Rosario, 11 de Marzo de 2025

**Licitación Publica 01/2025****“ESTACION POLICIAL ROSARIO CENTRO”****CIRCULAR N°2 – CON CONSULTA**

**Consulta N° 11:**

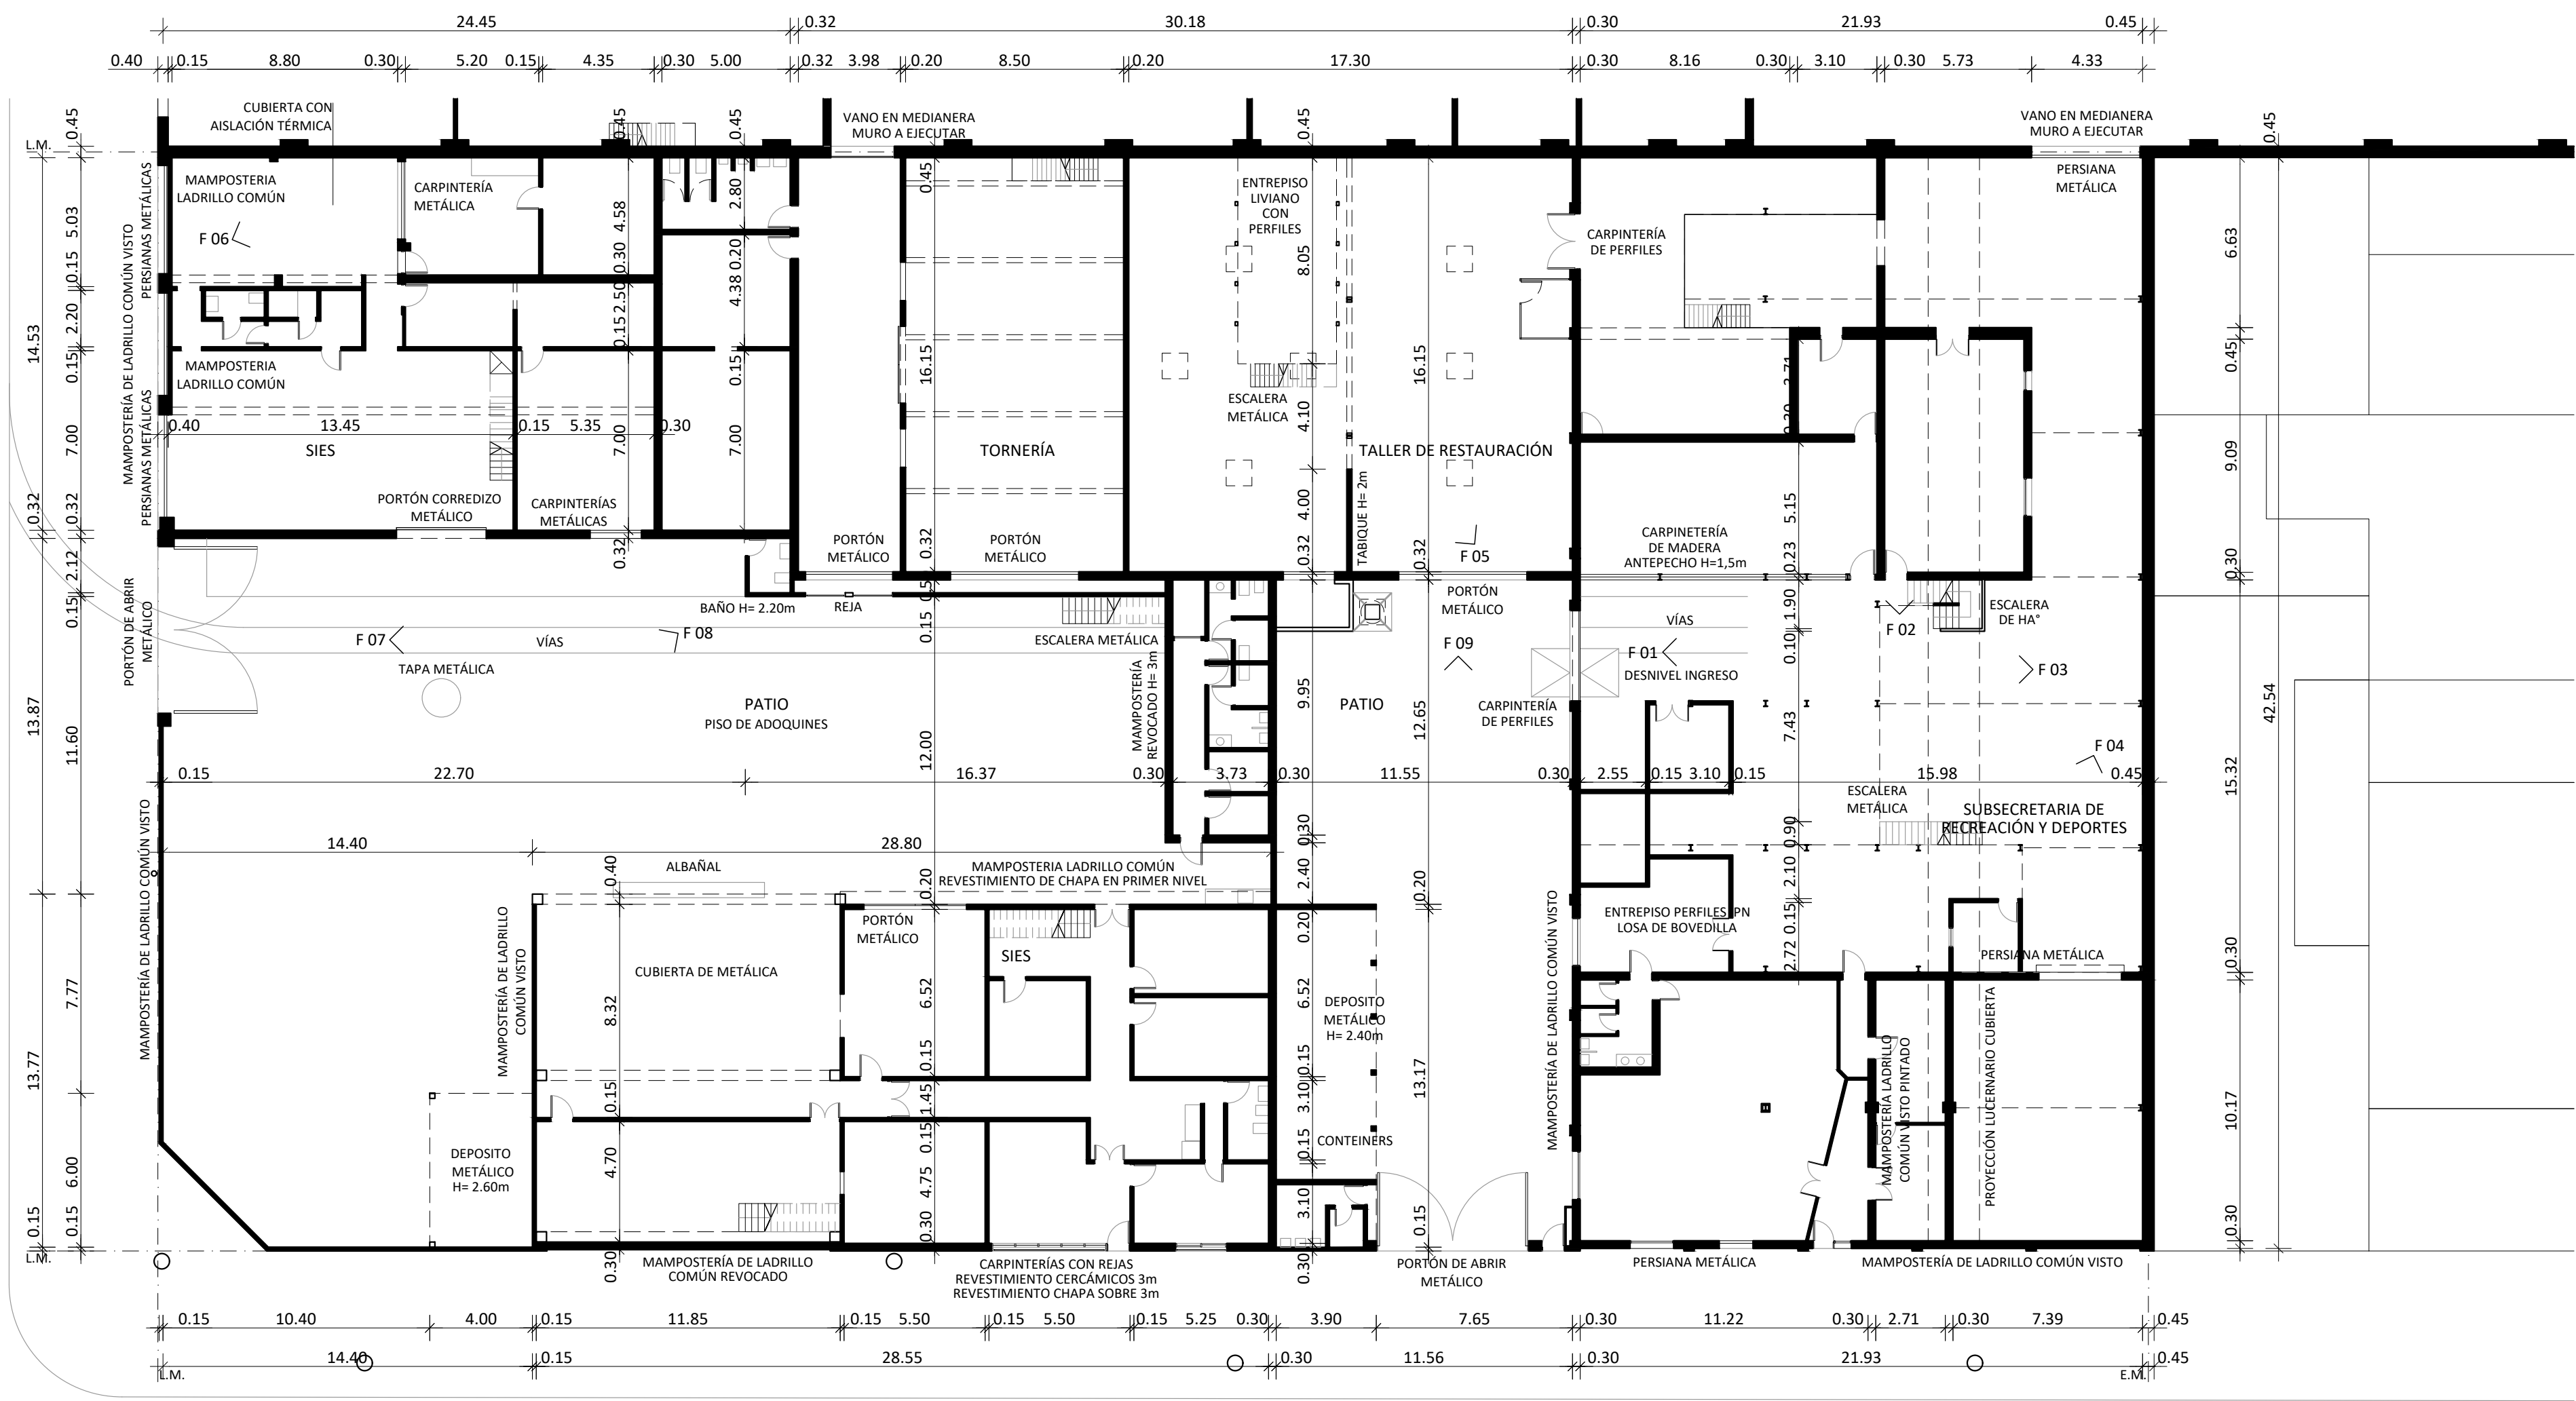
En el pliego especifica que todos los tableros eléctricos tienen que ser bajo norma IEC-61439 pero los planos que mandan son con un gabinete GenRod standard. ¿Podría decirme cual es correcto?

Todos los tableros que están dentro de la sala de fuerza deben estar bajo norma IEC 61439. Los tableros seccionales pueden ser del tipo standard.
